DODATEK PROJEKTOVÉ DOKUMENTACE

Číslo :	Datum :	Dodatek / změna :	Autorizace:
1.	17.5.2021	DOPLNĚNÍ PROJEKTOVÉ DOKUMENTACE NA ZÁKLADĚ PODÁNÍ č.j.: MUVR/16469/2021 ze dne 7.4.2021 a MUVR/17945/2021 ze dne 19.4.2021.

Architektonické řešení :	Ing. Oldřich Barvíř, Ing. Marek Pavlíček		
Hlavní inženýr projektu :	Ing. Radek Myšák		
Zodpovědný projektant :	Ing. Radek Myšák		
Projektant :	Ing. Oldřich Barvíř		
Kraj :	Královéhradecký M.Ú. : Vrchlabí		
Stavebník :	Střední škola strojírenská a elektrotechnická, Kumburská 846, 50901 Nová Paka Královéhradecký kraj, Pivovarské náměstí 1245/2, 50003 Hradec Králové		
Stavba :	PŘÍSTAVBA A STAVEBNÍ ÚPRAVY DÍLEN HORSKÁ 258, VRCHLABÍ st.p.č. 292, p.p.č. 482/4 a 482/5 (p.p.č. 2130/13 - přípojka kanalizace) katastrální území Hořejší Vrchlabí [786349]		
		Autorizace:	
		Číslo zakázky :	20/06/0622
		Stupeň PD :	DUR+DSP
		Datum :	5/2021
		Měřítko :	1:50
		Formát :	xA4
Název výkresu :	DOPLNĚNÍ PŘIPOMÍNEK 1		Číslo výkresu :

Doplnění projektové dokumentace na základě podání č.j.: MUVR/16469/2021 ze dne 7.4.2021 a MUVR/17945/2021 ze dne 19.4.2021.

OPLOCENÍ K SEVERNÍMU SOUSEDОВI

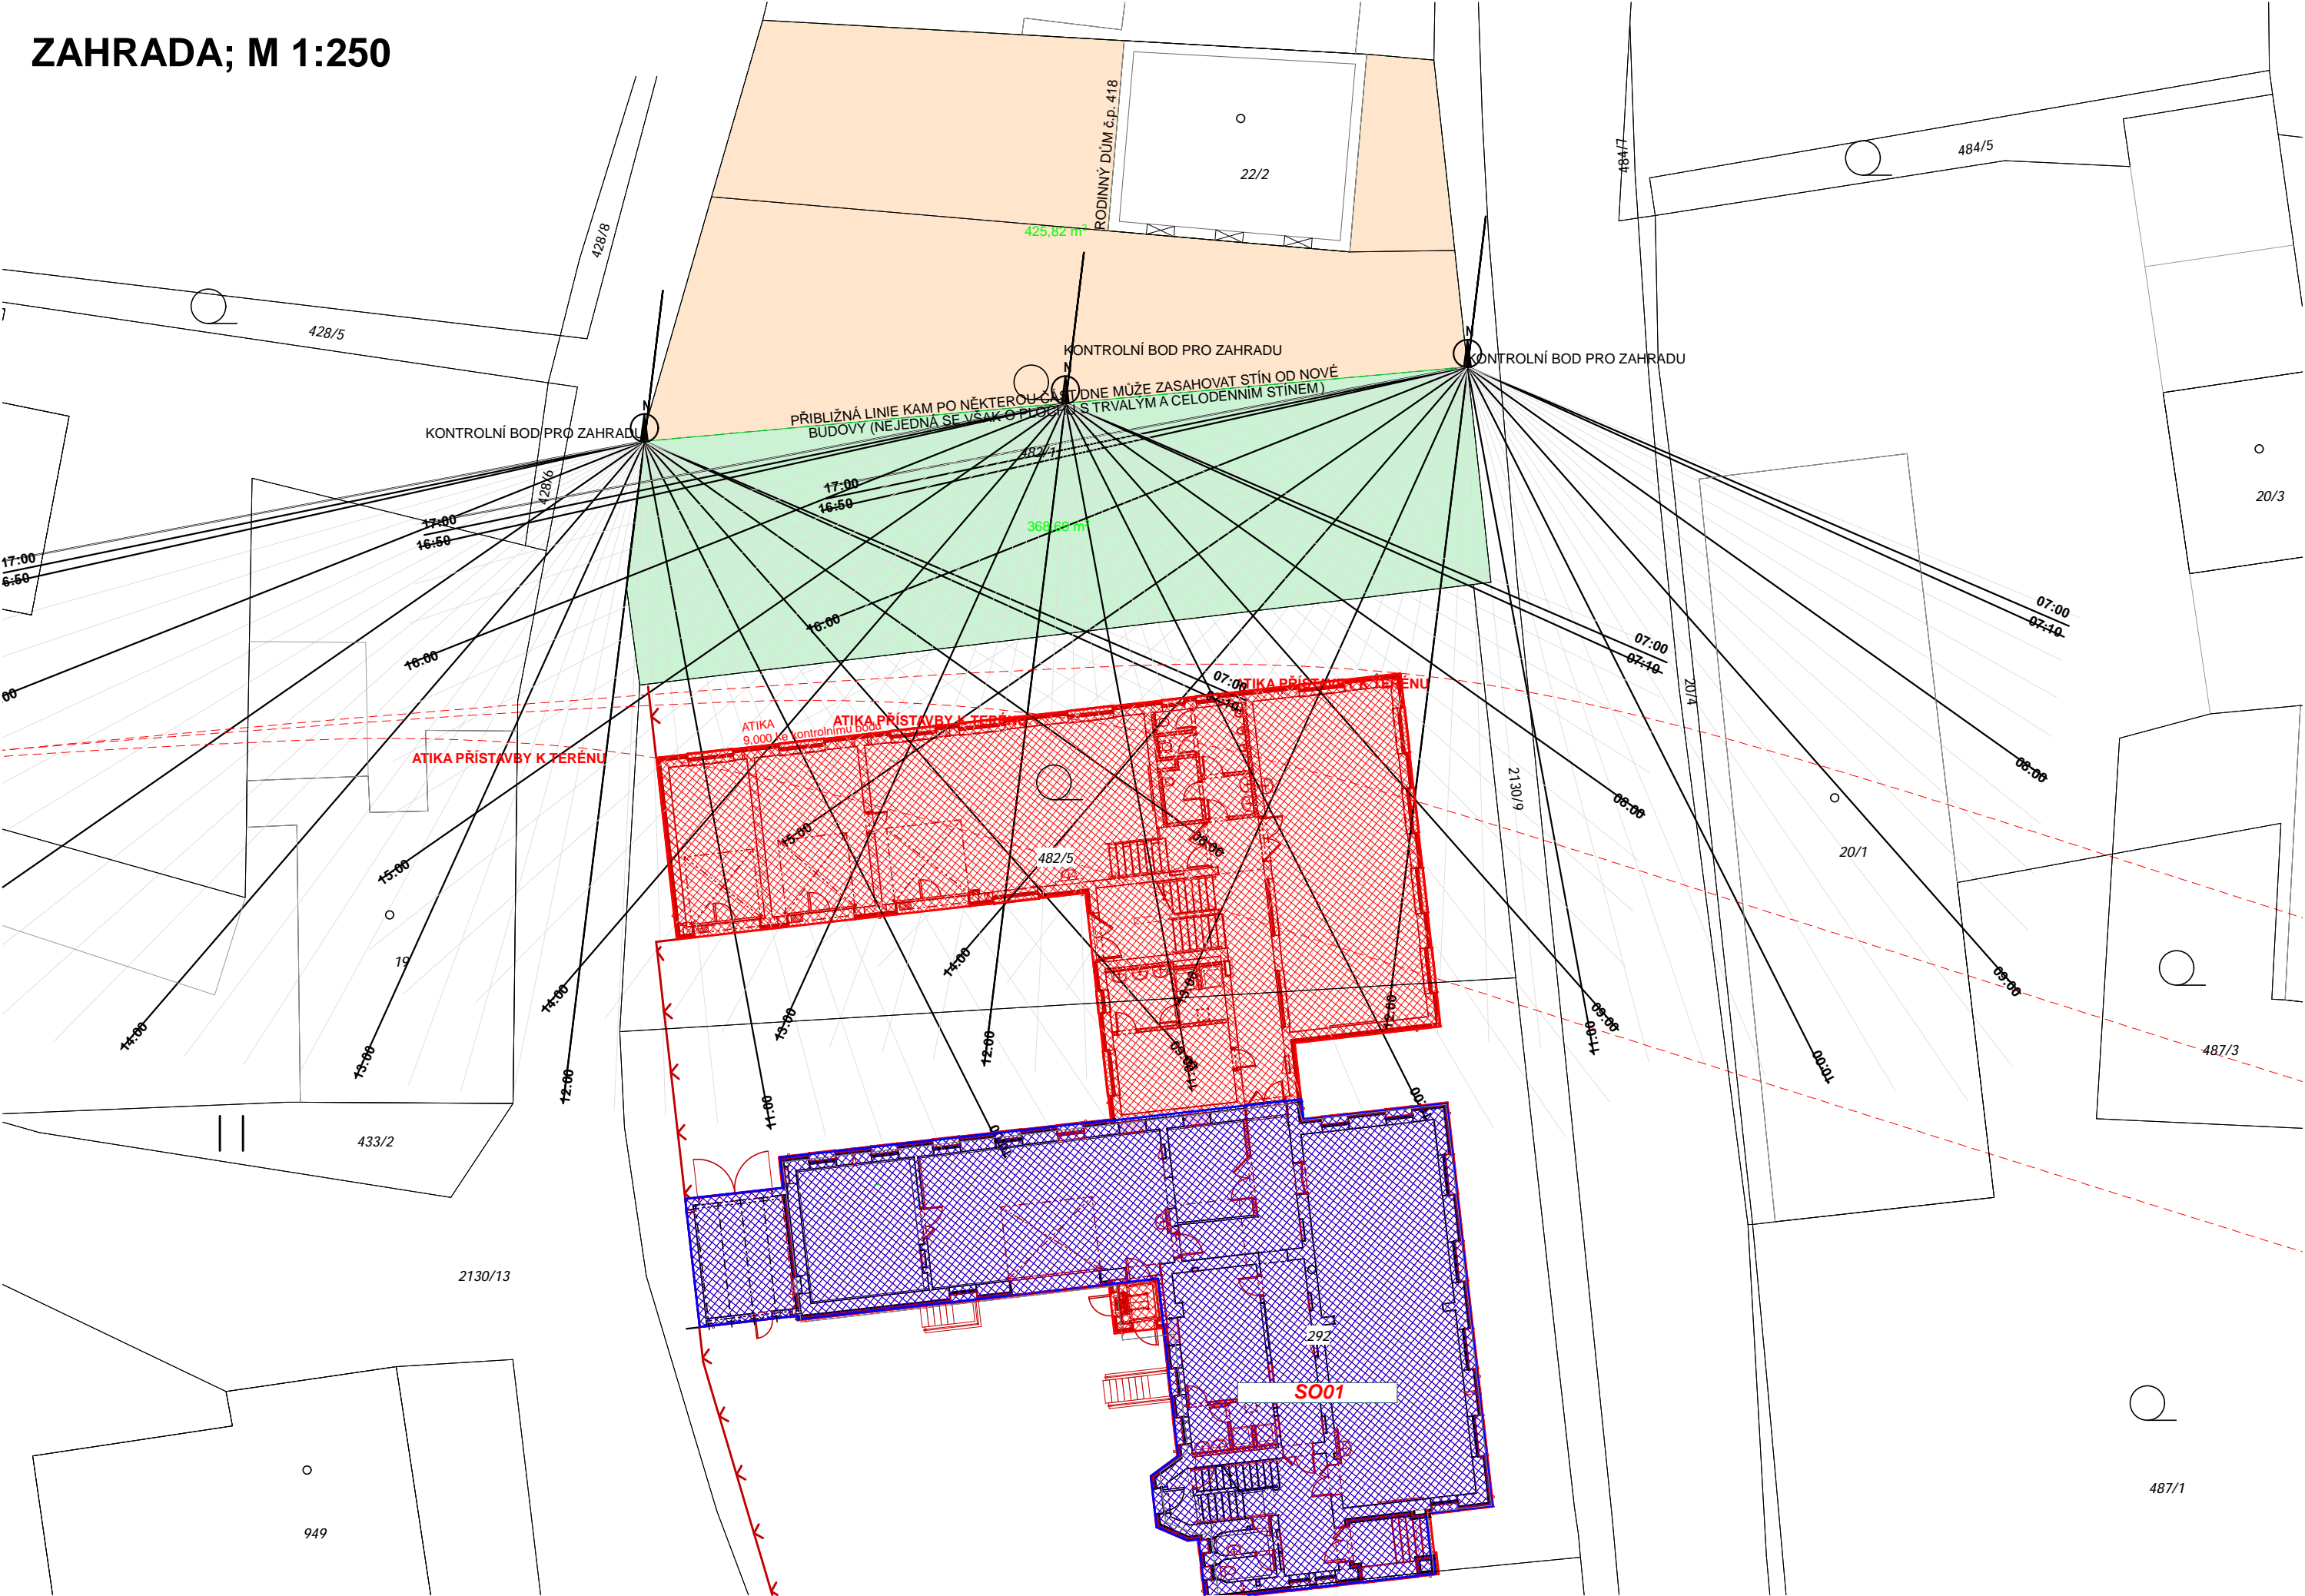
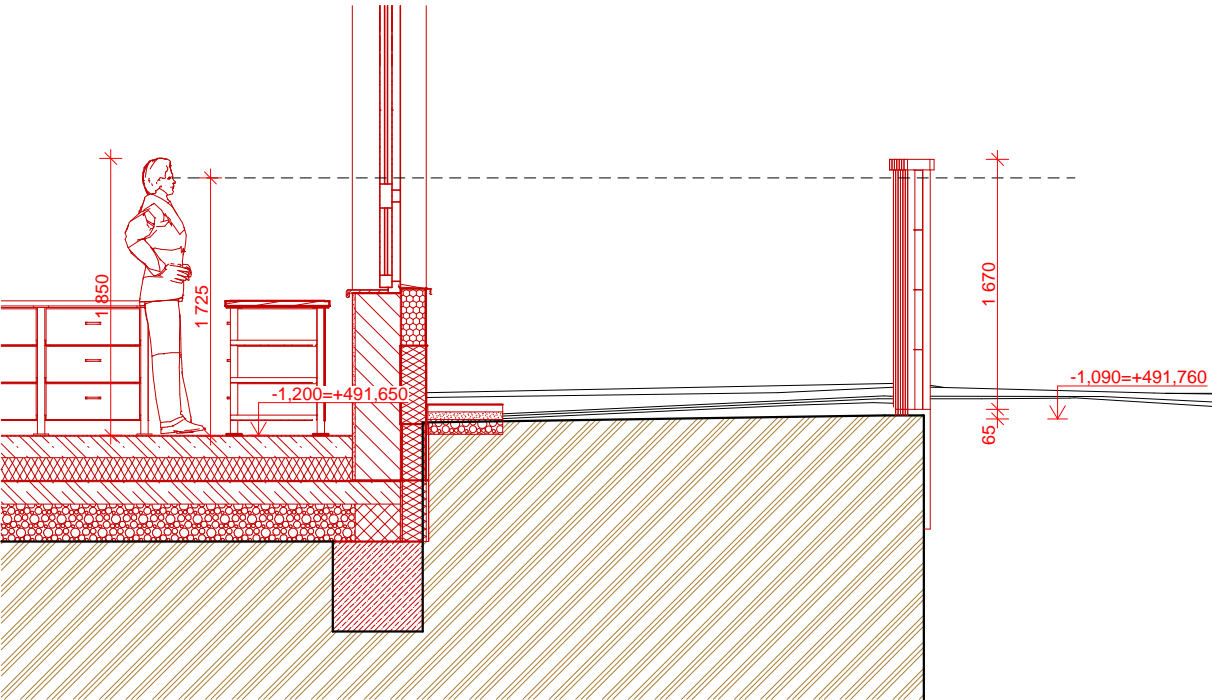
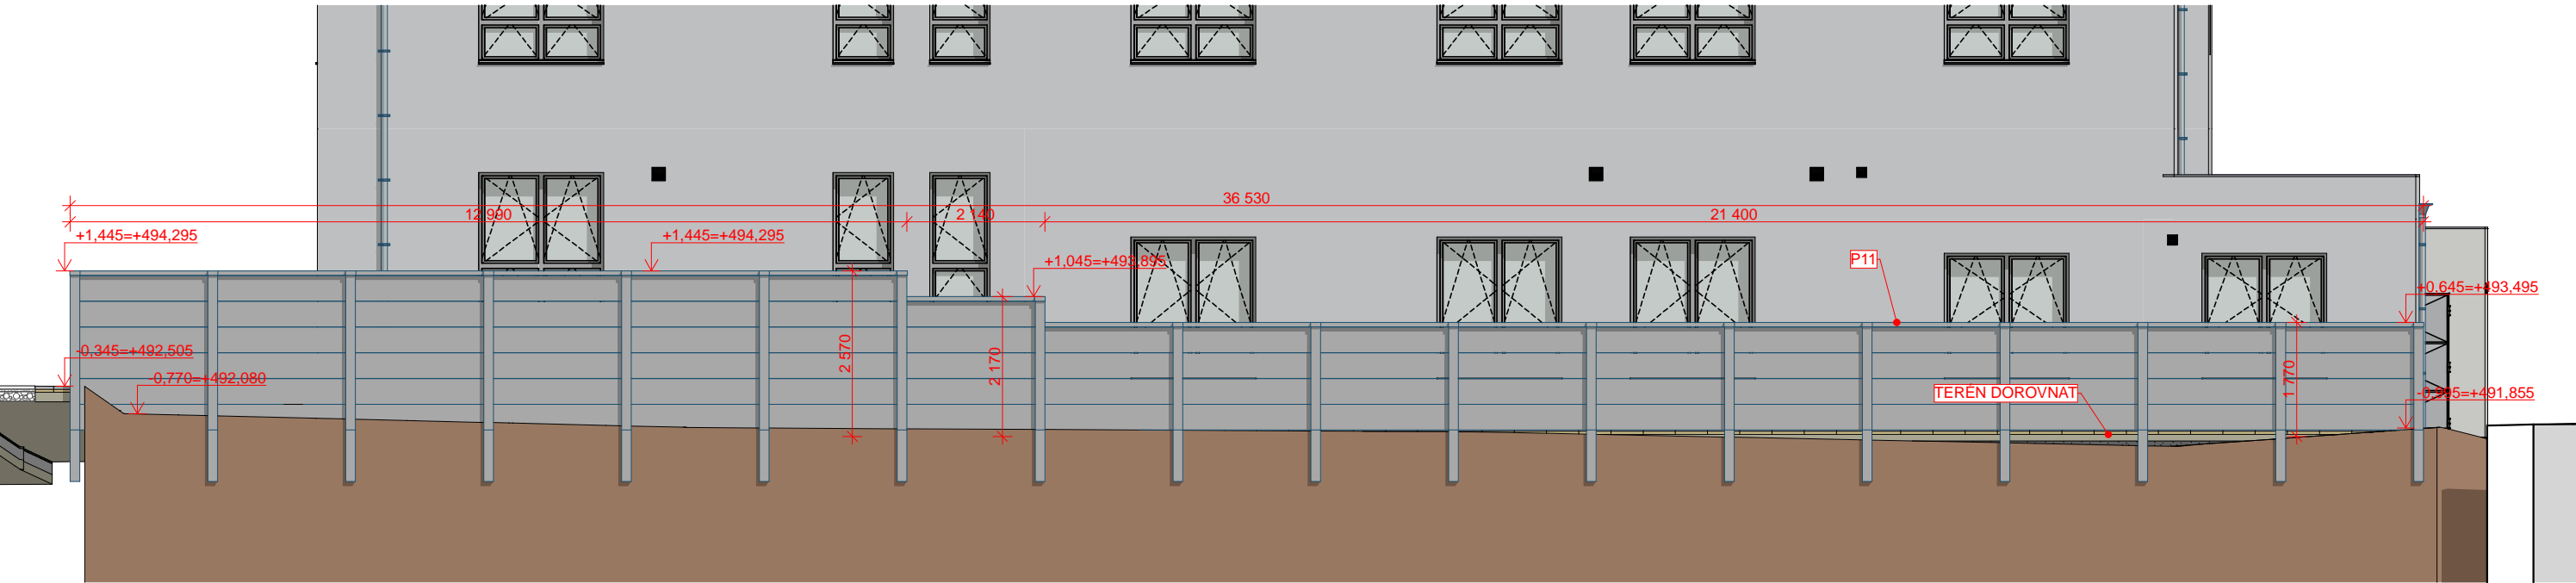
V mém případě návrh zelené, tj. ekologické střechy na objektu, větší ponechanou zelenou plochu mezi našimi nemovitostmi, osázení zbývajících pozemků (mezi námi) keři nebo stromy, jakož i oddělení našich nemovitostí neprůhledným plotem/zdí ve výši min. 2m, která by alespoň částečně ochránila naše soukromí na pozemku.

Jsem otevřen jakémukoli návrhu ze strany zadavatele a uvítám návrh na ozelenání nově vzniklé plochy a taktéž na vyřešení otázky uchování našeho soukromí na našem pozemku jako součást navrhované stavební dokumentace.

Návrh oplocení byl s účastníkem řízení panem Mervartem konzultován a je přiložen k tomuto doplnění. Oplocení je navrženo z dostupného systémového řešení. Které je maximálně vysoké 2,4m. Oplocení bude části nižší a v části vyšší. Tak, aby nebránilo vstupu denního světla do přístavby a zároveň zajistilo požadované soukromí uživatelům č.p. 418. V pruhu mezi navrhovaným oplocením a přístavbou není plánována nová výsadba. Prostor má šířku cca 3,5m ve kterém není dostatečný prostor pro novou výsadbu, následnou údržbu a dále by docházelo k zabránění vstupu denního osvětlení.

OPLOCENÍ BETONOVÉ							
OZN AČE NÍ	KS	NÁHLED 2D ZOBRAZENÍ	3D ČELNÍ POHLED	3D NÁHLED	DÉL KA	VÝŠK A	POPIS
P11	1				36 460	1670/ 2070/ 2470	JEDNÁ SE O TYPOVÉ PREFABRIKOVANÉ OPLOCENÍ. SLOUPKY BUDOU ZABETONOVÁNY DLE PŘEDPISŮ VÝROBCE SYSTÉMOVÉHO OPLOCENÍ. OPLOCENÍ BUDE ČÁSTEČNĚ POD TERÉNEM (PODHRABOVÉ DESKY) ZAKONČENÉ UKONČOVACÍMI HLAVICEMI. POHLEDOVÁ STRANA OPLOCENÍ BUDE K SOUSEDОВI. BARVA ŠEDÁ.

• *Plánovaná stavba svojí výškou a rozměry může částečně nebo úplně zastínit moji nemovitost (Horská čp. 418), čímž naruší stávající světelný komfort při užívání nemovitosti.*

Vloni jsem nechal prořezat vysoké stromy na pozemku, které dům stínily a nová stavba by dům zastínila ještě mnohem více.

- Dle přílohy tohoto doplnění je přiložen výkres s diagramy zastínění, které orientačně stanovují maximální možné zastínění. Tedy míru přes, kterou se zastínění zahrady nemůže dostat, protože slunce se pohybuje po obzoru a budova nestíní celou dobu, jak je na stranu bezpečnou v diagramu vyznačeno. I přesto je splněna podmínka čl. 4.3.5

- Dle přílohy viz. předchozí odstavce je patrné, že v době 1. března nebude novou přístavbou doba proslunění č.p. 418 nijak omezena, budovy jsou v dostatečné vzdálenosti.
